**湖南岳阳君山建新 35kV 输变电工程
洪水影响评价报告
(报批稿)**

专题名称：洪水影响评价报告

《湖南岳阳君山建新 35kV 输变电工程洪水影响评价报告》 评审意见（初稿）

《湖南岳阳君山建新 35kV 输变电工程 洪水影响评价报告》修改说明

湖南新天电数科技有限公司				湖南岳阳君山建新35kV输变电工程		设计阶段
批 准	李以飞	项目负责人	刘毅	3-3剖面图 4-4剖面图		
审 核	何志	校 核	何志			
		设 计	何志			
日 期		比 例	1: 100	图 号	23-4118CD-1-T0101-13

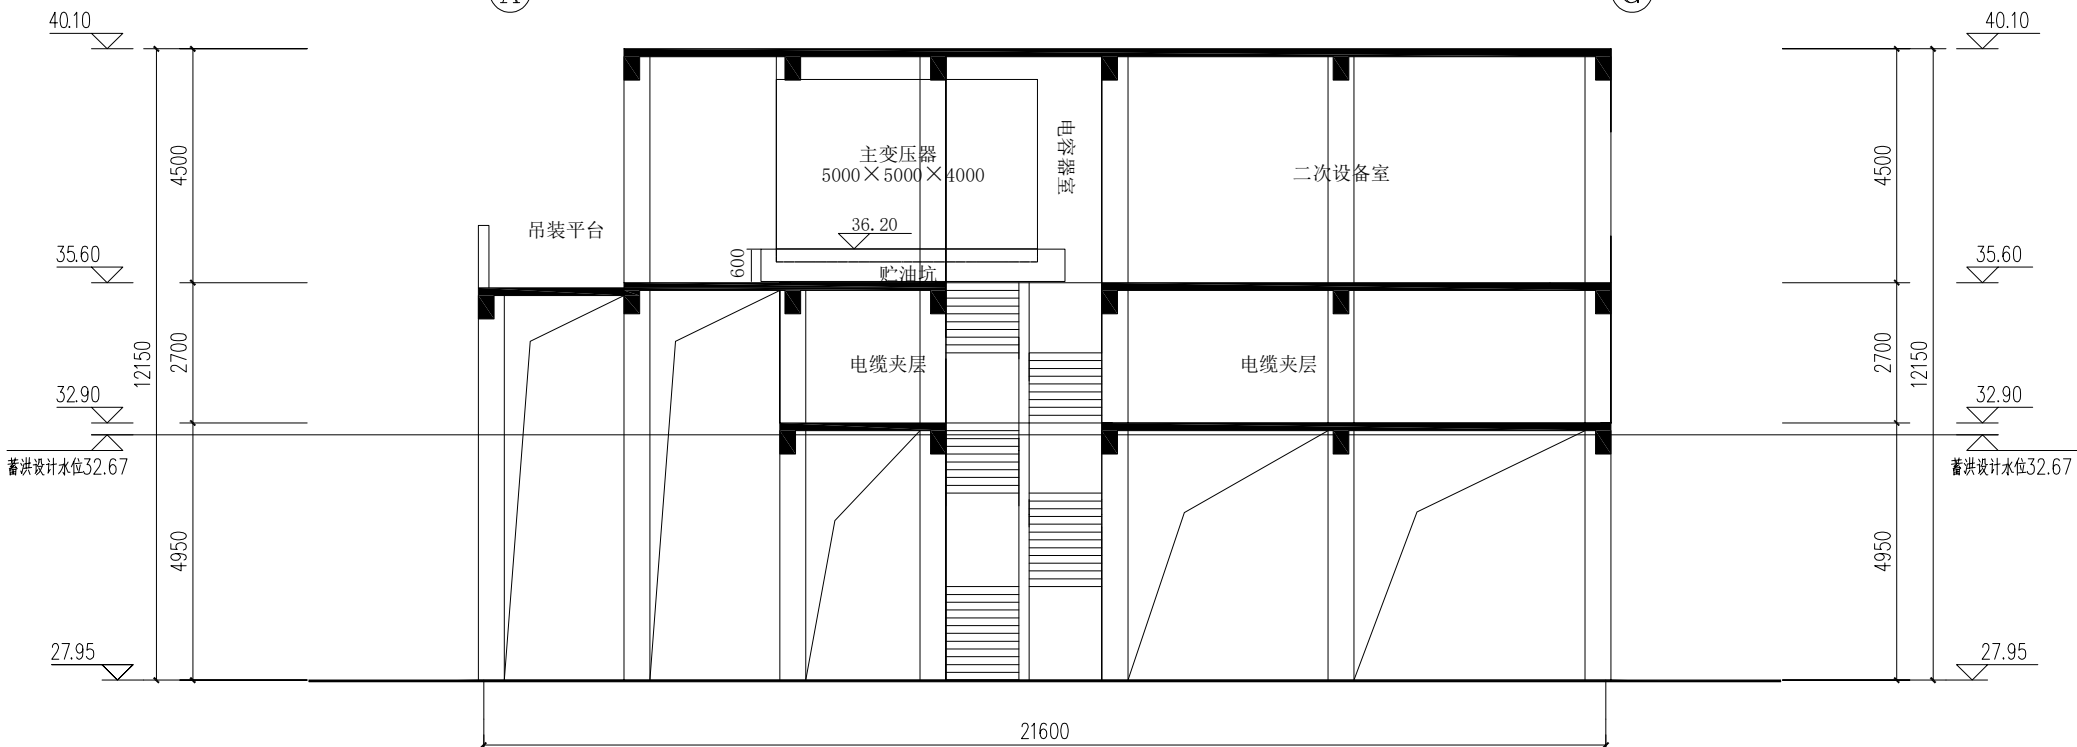
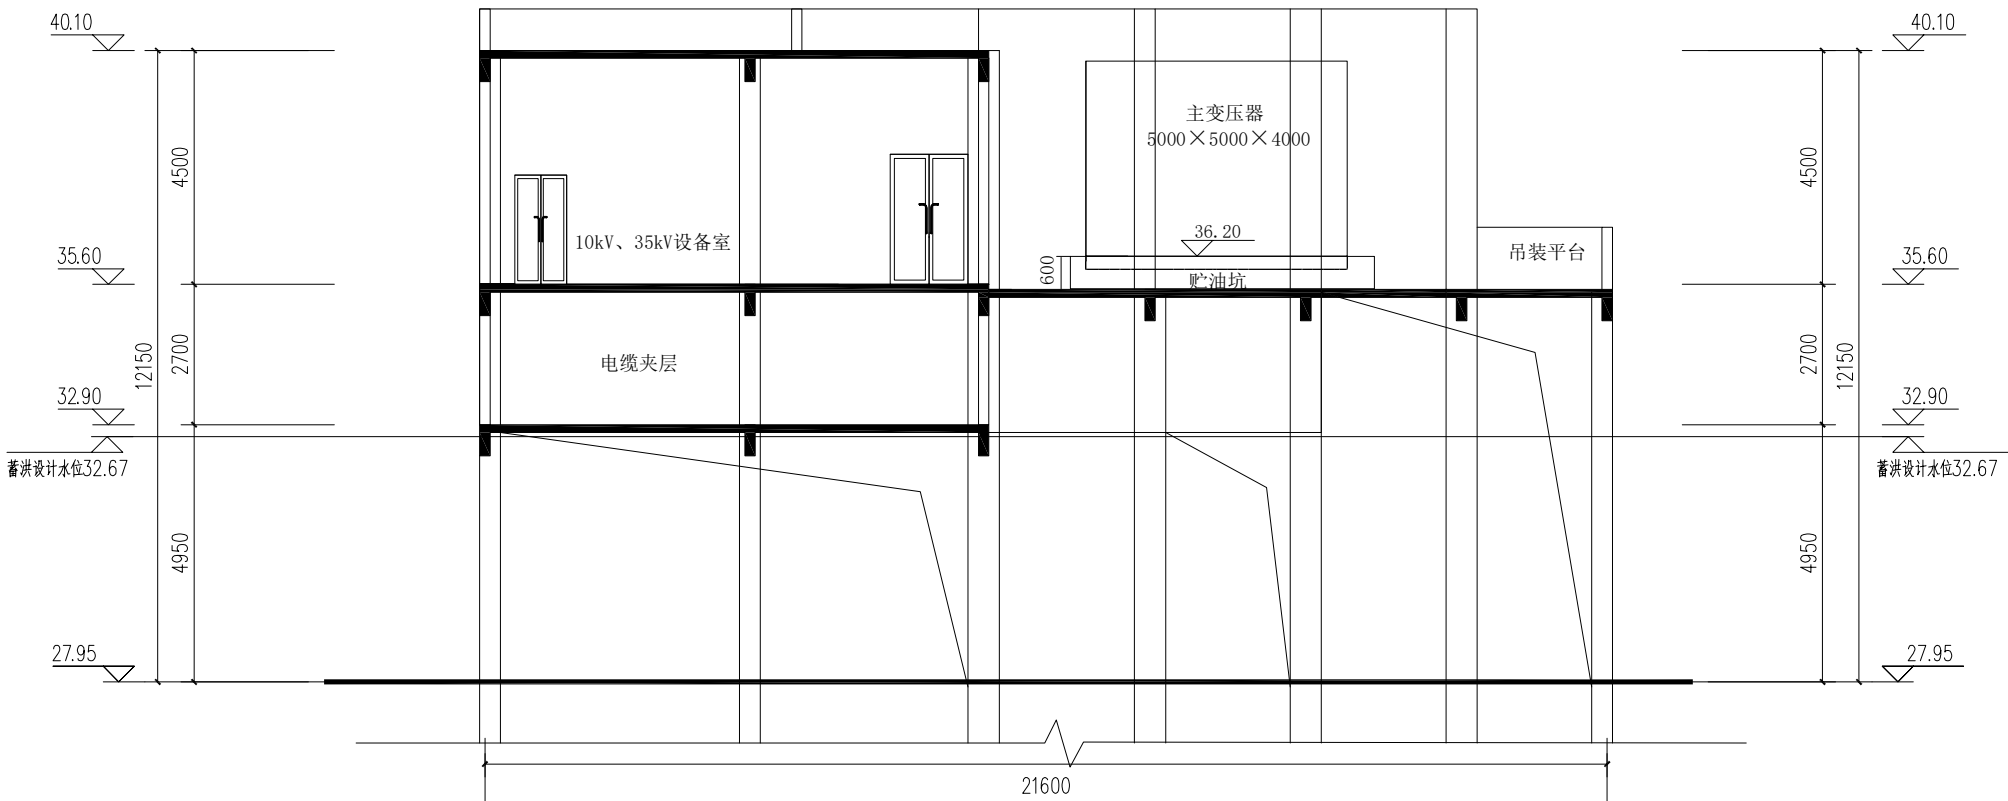
项目名称	湖南岳阳君山建新 35kV 输变电工程洪水影响评价报告
申请事项	☐ 河道管理范围内建设项目工程建设方案审批 ☒ 非防洪建设项目洪水影响评价报告审批 ☐ 国家基本水文测站上下游建设影响水文监测工程的审批
审核部门	☐ 长江委河湖局 ☐ 规计局 ☒ 防御局
审核意见	1、复核君山垸蓄滞洪区设计蓄洪水位。 2、补充原变电站拆除工程内容，补充拆除工程占用的蓄洪容积。 3、补充新建变电站各层设计高程，不是高度。 4、补充变电站围墙距洞庭湖大堤背水侧堤脚最小距离。 5、补充变电站控制点坐标。 6、补充变电站设计与《洪泛区和蓄滞洪区建筑工程技术标准》相关要求符合性。 7、补充长江流域防洪规划修编相关内容。。 8、补充变电站选址内容，说明站址的唯一性。 9、补充弃渣场名称和位置，包括与蓄滞洪区的位置关系图。 10、补充占补平衡措施。  2025 年 7 月 10 日

已根据审核意见的要求对新建变电站配电装置楼的设计图纸（见附图 08）及报告内容（见报告 P26-P27），将各楼层原用的相对高程改成了 85 基准高程，其中设计地面高程 27.95m，一层采用架空结构，层高 4.95m，第二层为电缆夹层，高程 32.90m，第三层为设备层，高程 35.60m。

湖南新天电数科技有限公司				君山~广兴洲π入建新变电站35kV线路	工程	初步	设计阶段
批准	于东	项目负责人	刘毅	接入建新变断面图(ZDT1-#66)			
审核	伍艺	校核	于东				
		设计	陈刚				
日期	2024年9月	比例		图号	附图 24

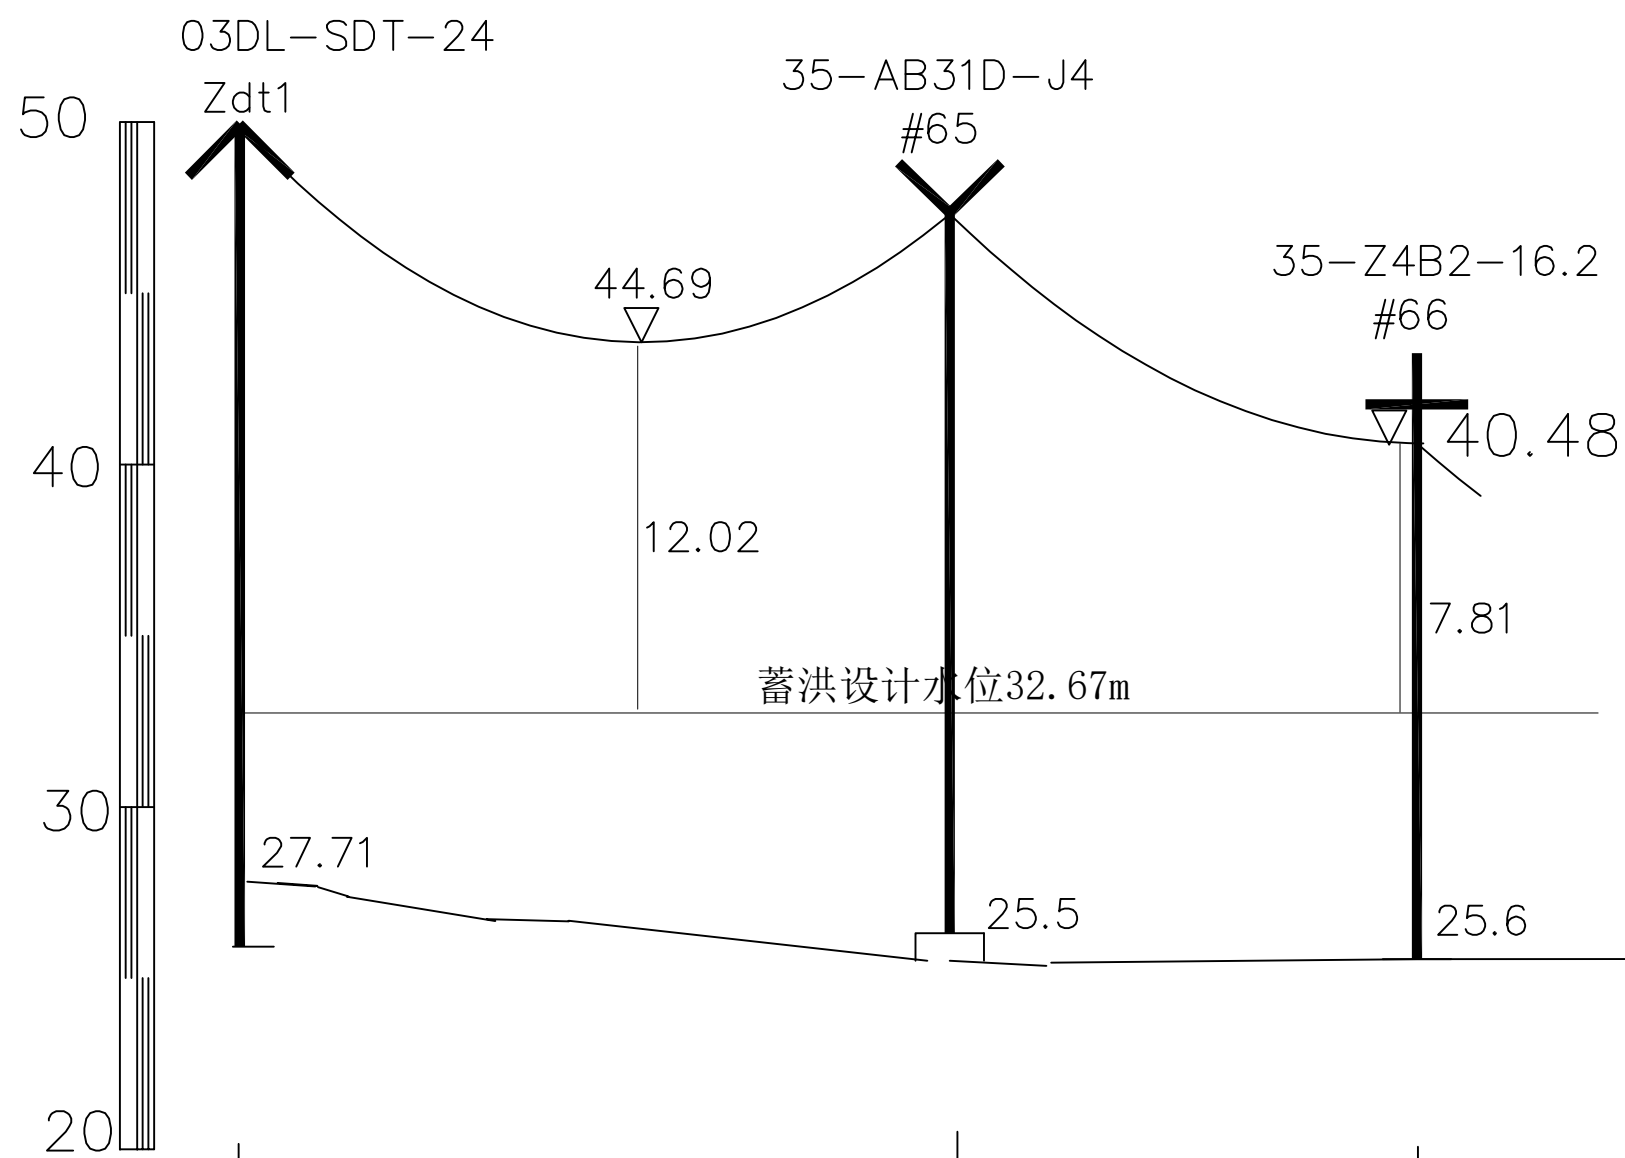
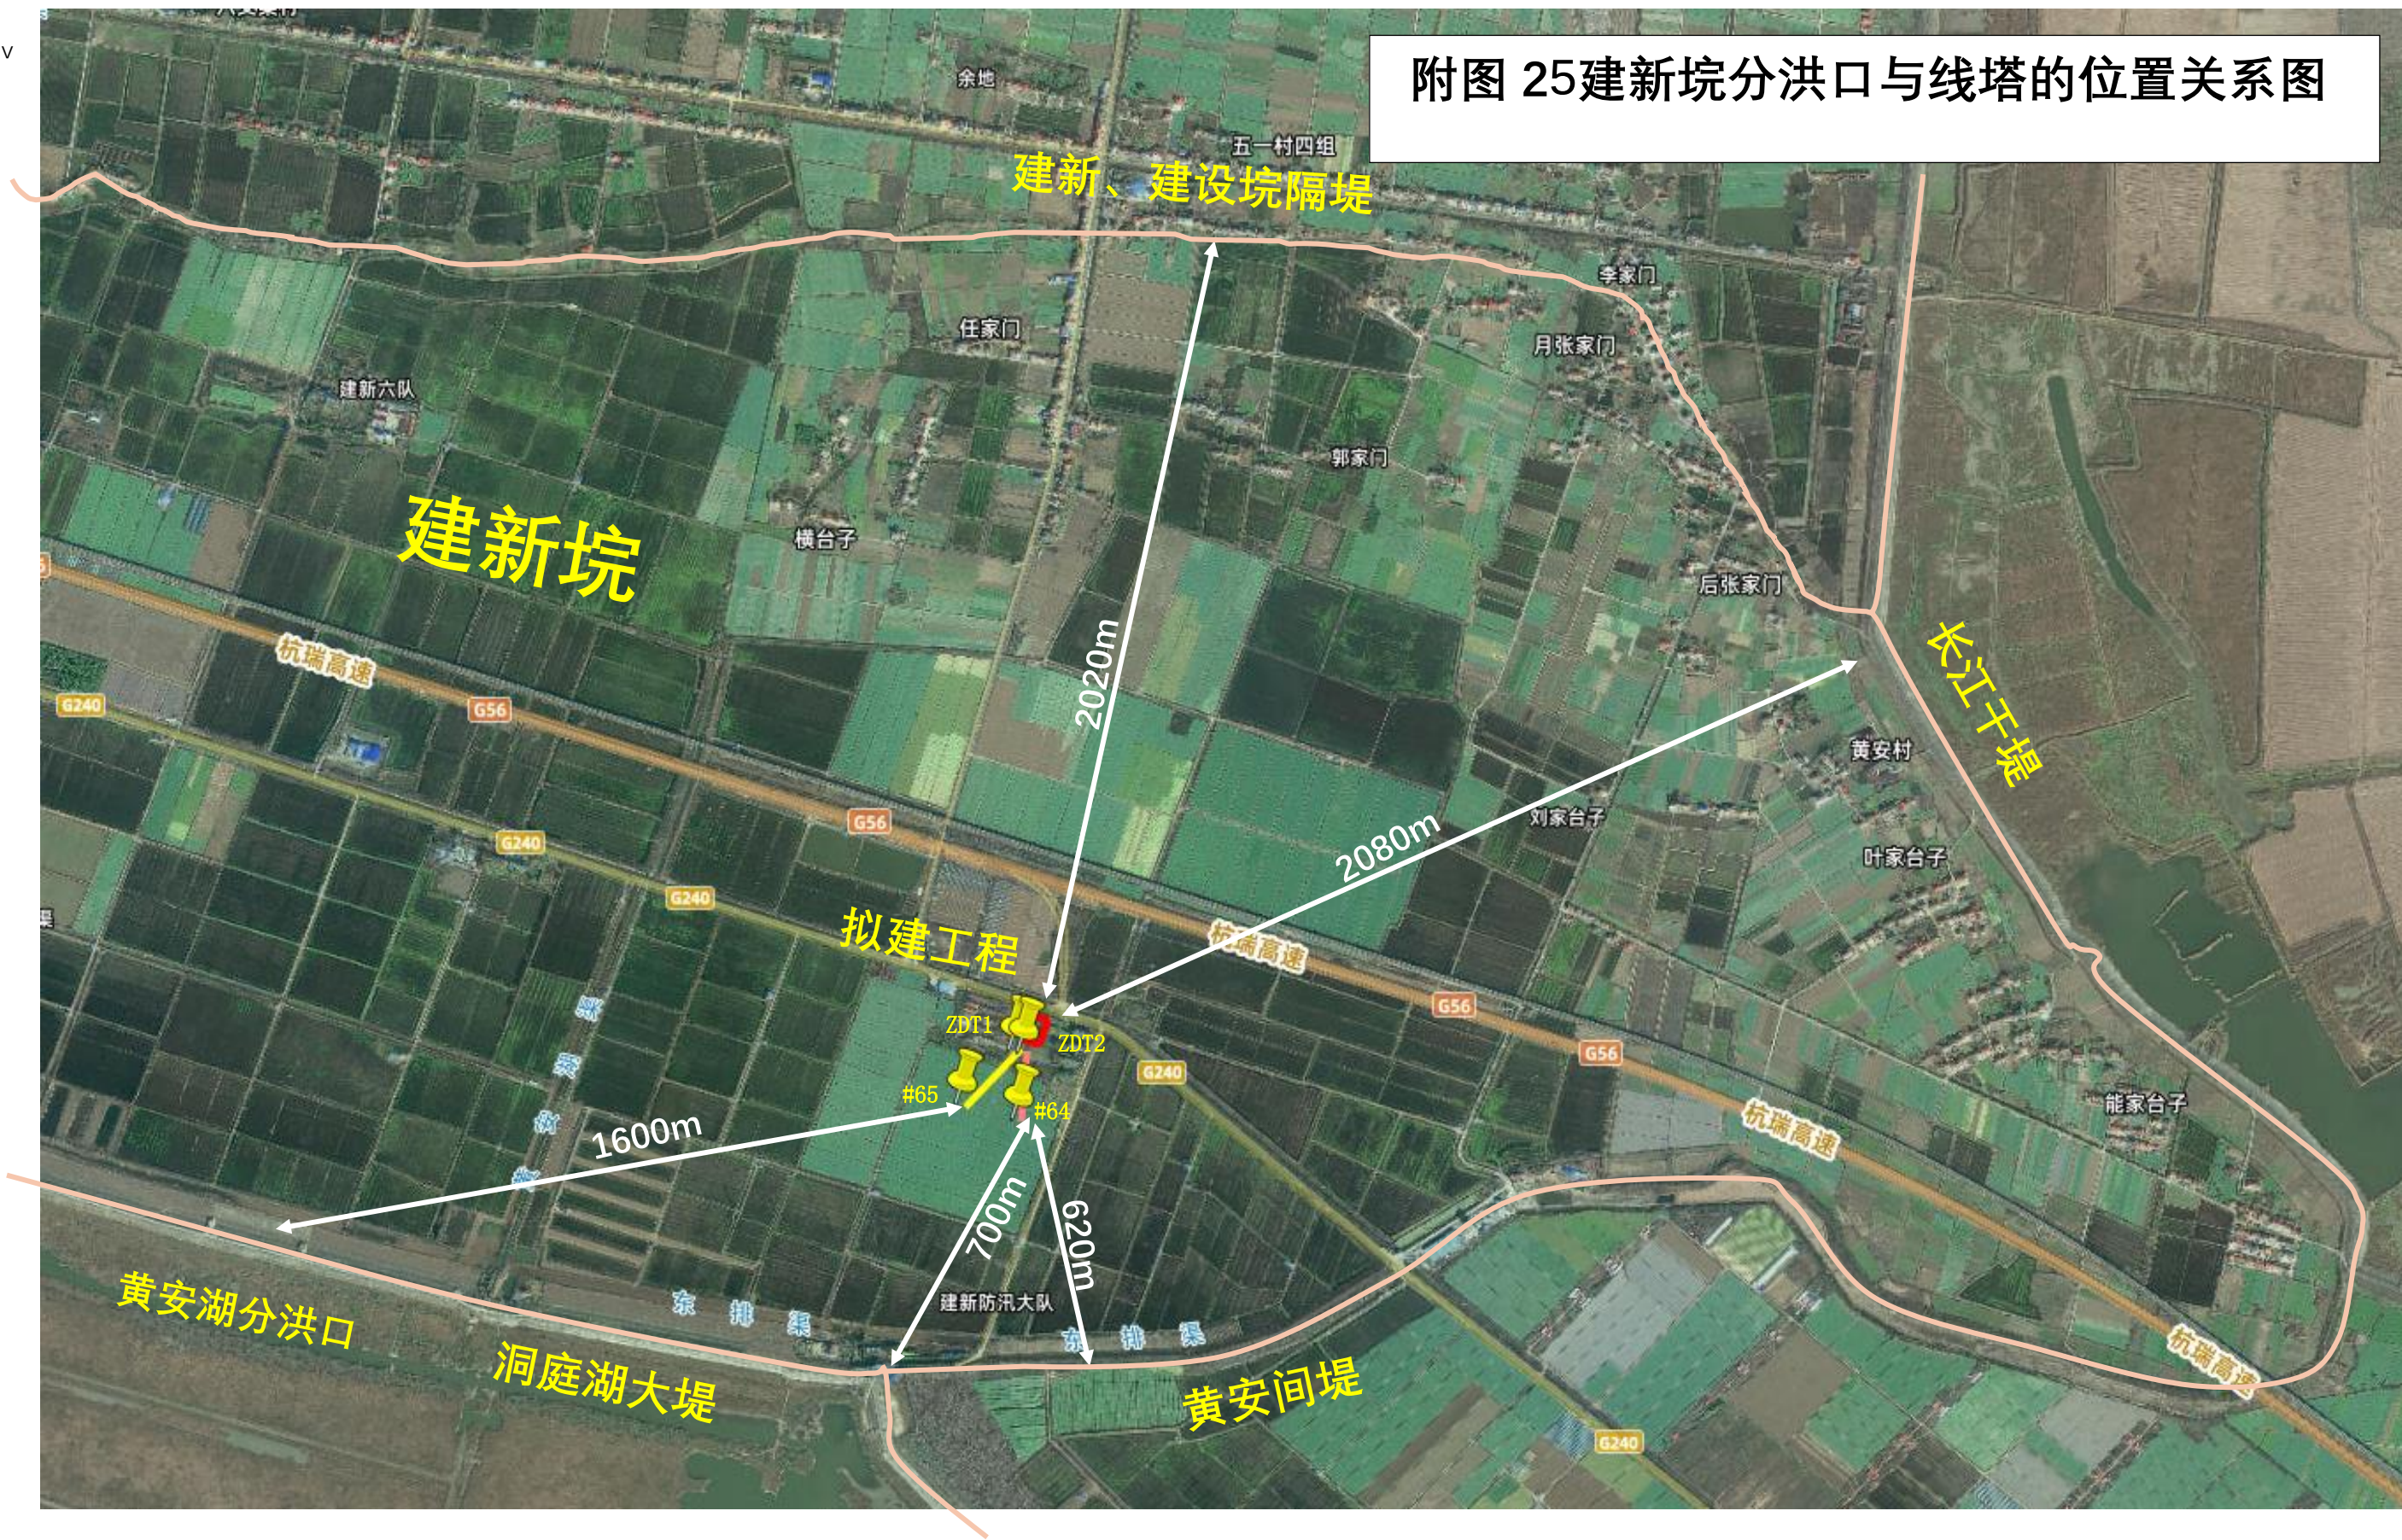
3、应完善平面图、剖面标注自然地面标高。

修改说明：设计已修改了平面图，增加了带地面标高的站区总体规划平面图（见附图 02），线路接入建新变断面图增加了地面标高标注（见附图 21、附图 22）。
